Beteiligung der Öffentlichkeit und der Behörden - Stellungnahmen

Bebauungsplan Nr. 01.39 Hennef (Sieg) – Umbau Kreuzung BAB 560/ B8/ L333/ Wingenshof

Ausschuss: Stadtgestaltung und Planung

Datum: 27.11.2018

Plan-Nr.: 32380000_5625000
Sparte: Wasser
Maßstab: 1: 1000

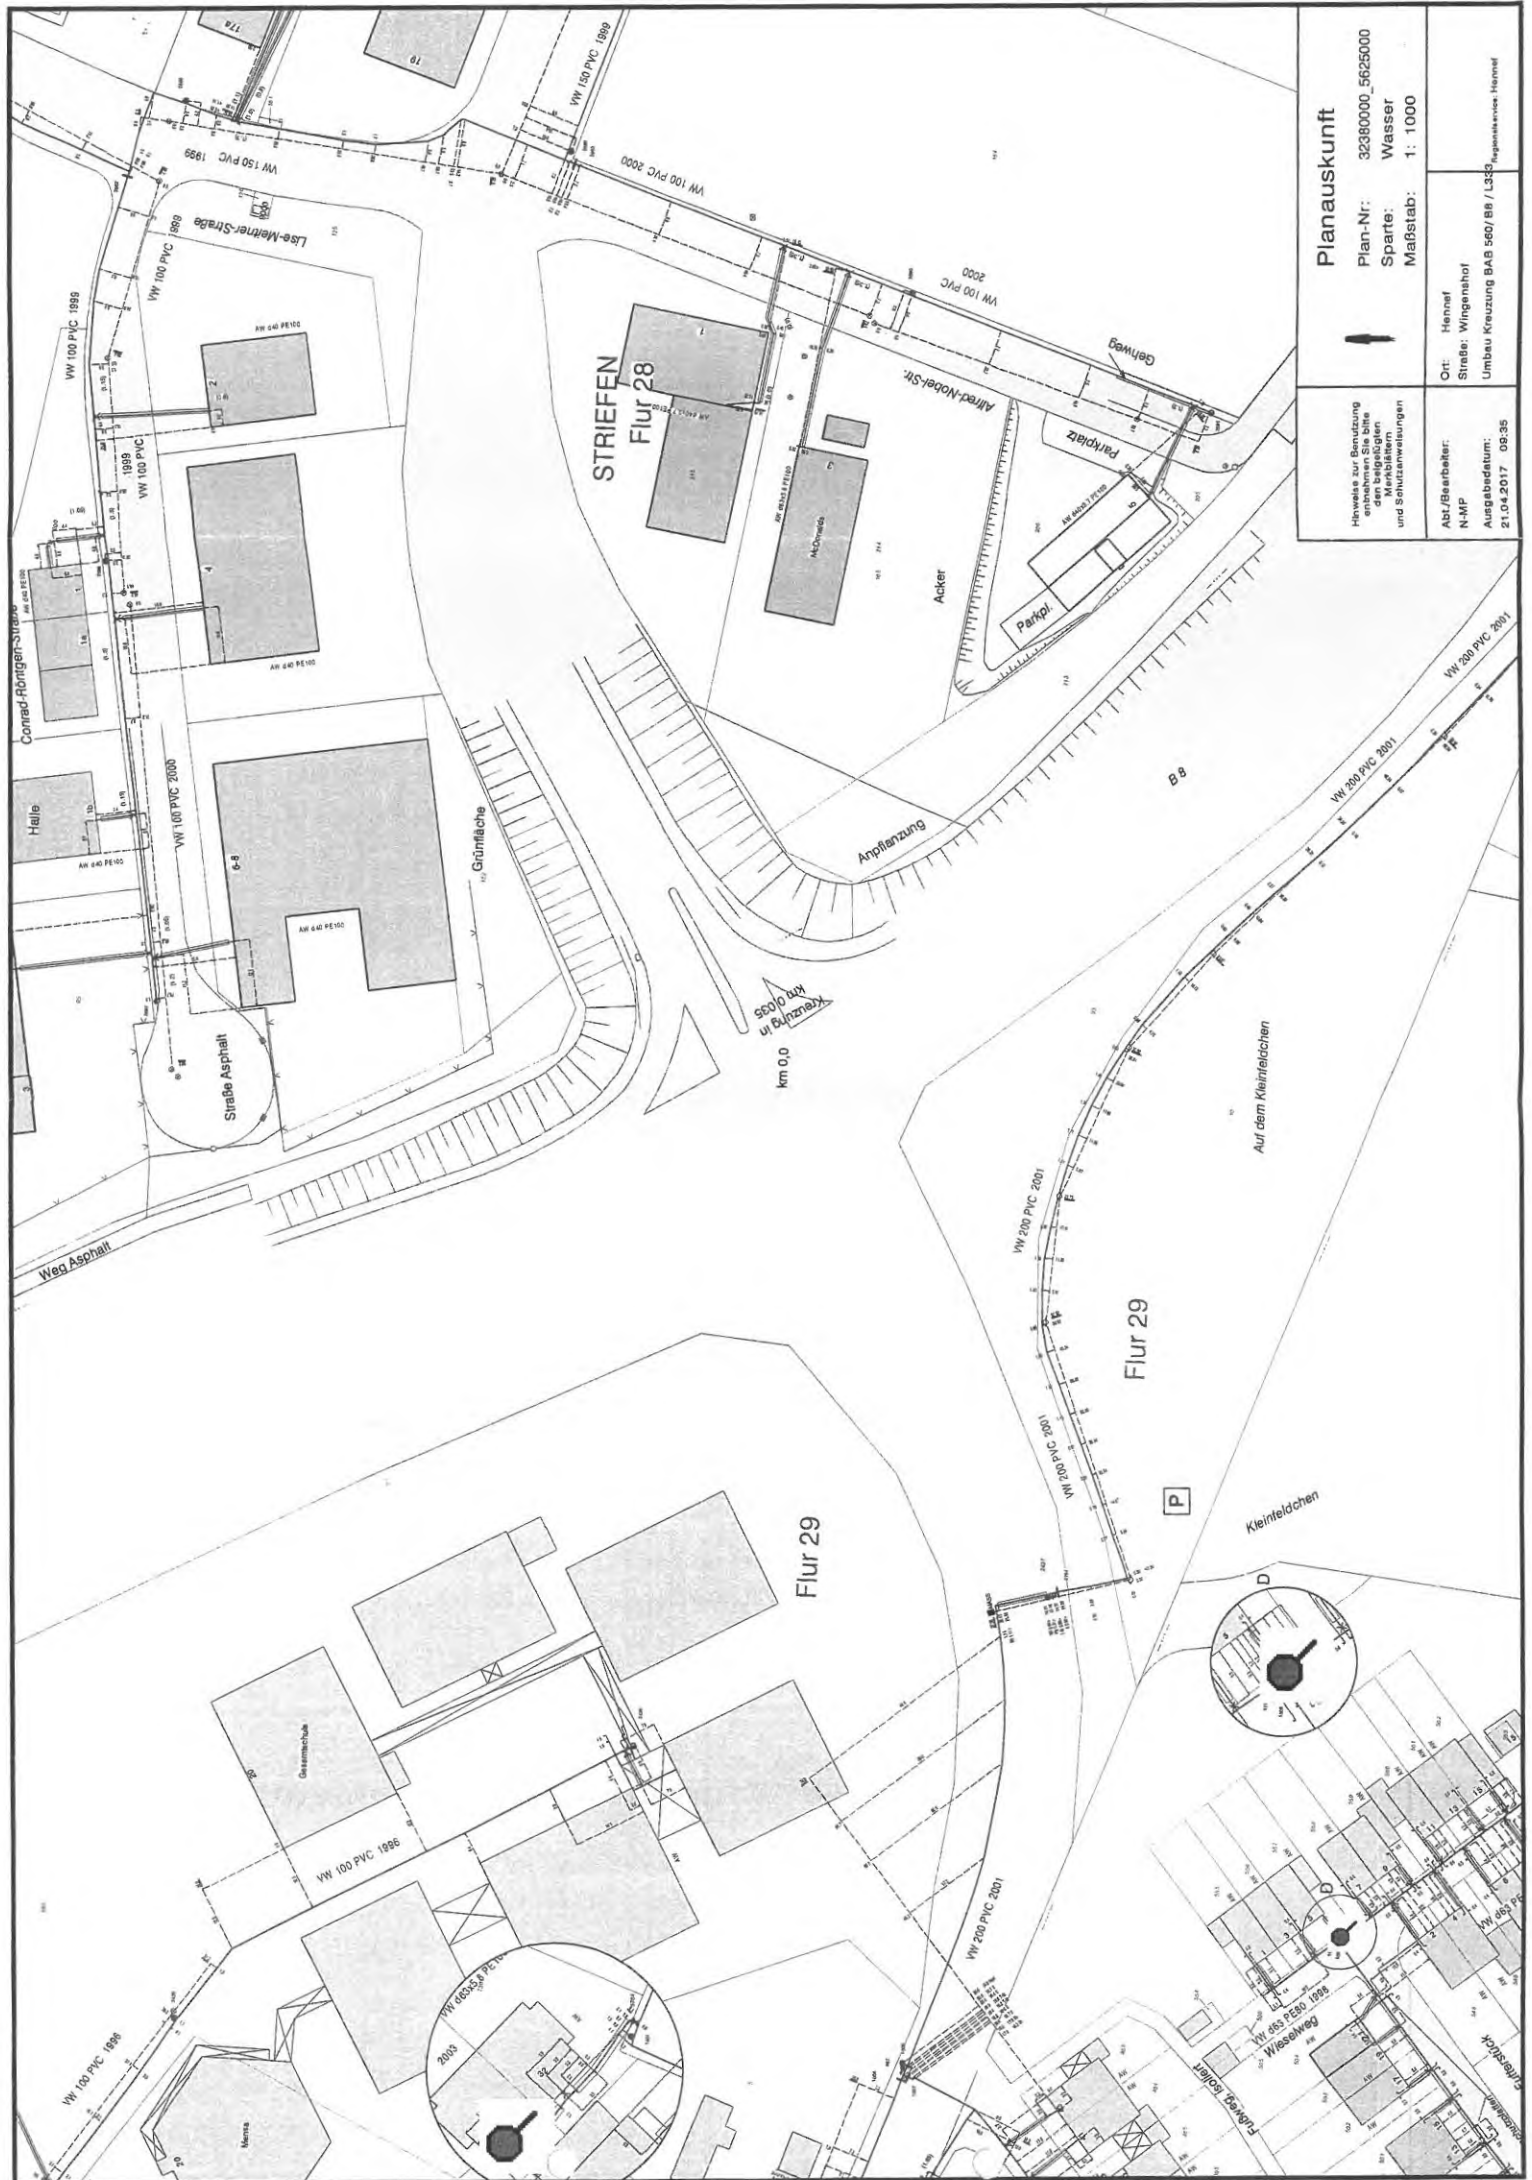
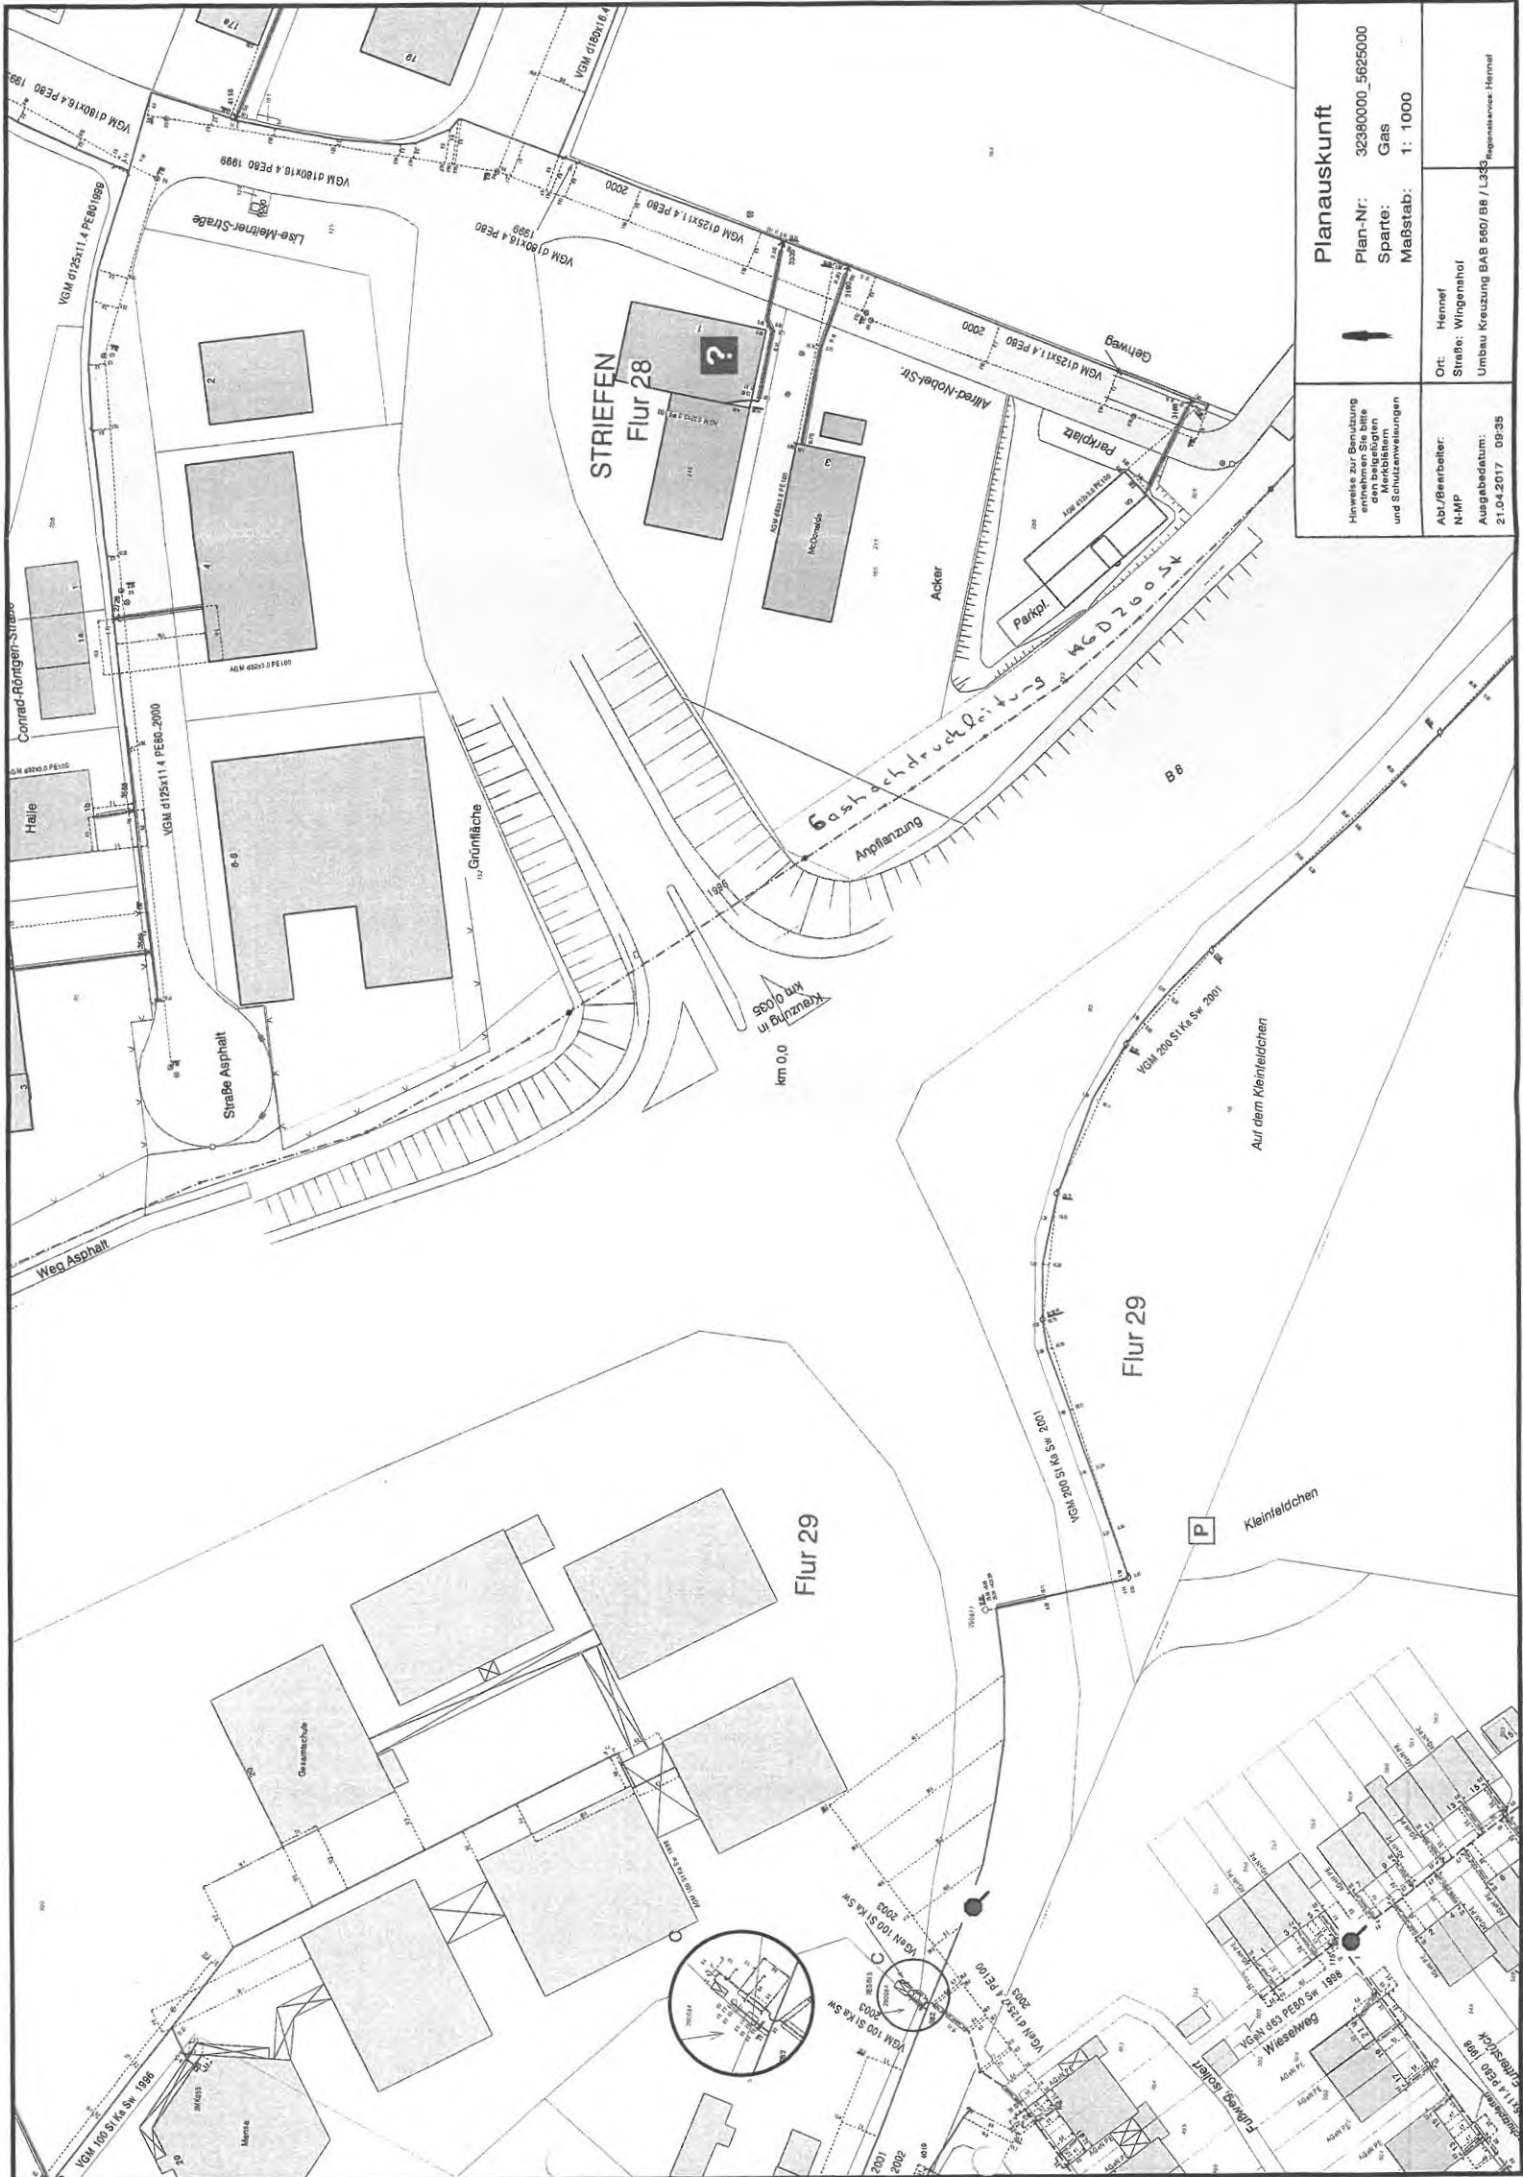
Folgende Versorgungsleitungen unserer Gesellschaft verlaufen in dem Baufeld:

- Eine Gashochdruckleitung HGD 200 St (PN 16) mit roter Strichpunkt-darstellung in dem beigefügten Gasbestandsplan im M 1 : 1000
- Eine Gasmitteldruckleitung VGM 200 St Ka Sw mit grüner Liniendarstellung in dem beigefügten Gasbestandsplan im M 1 : 1000
- Eine Wasserhauptrohrleitung VW 200 PVC mit blauer Liniendarstellung in dem beigefügten Wasserbestandsplan im M 1 : 1000

Diese vorhandenen Versorgungsleitungen sind in ihrem Bestand zu sichern und dürfen nicht überbaut oder überpflanzt werden. Die Lage und die Geländeüberdeckung der Leitungen darf ebenso nicht verändert werden.
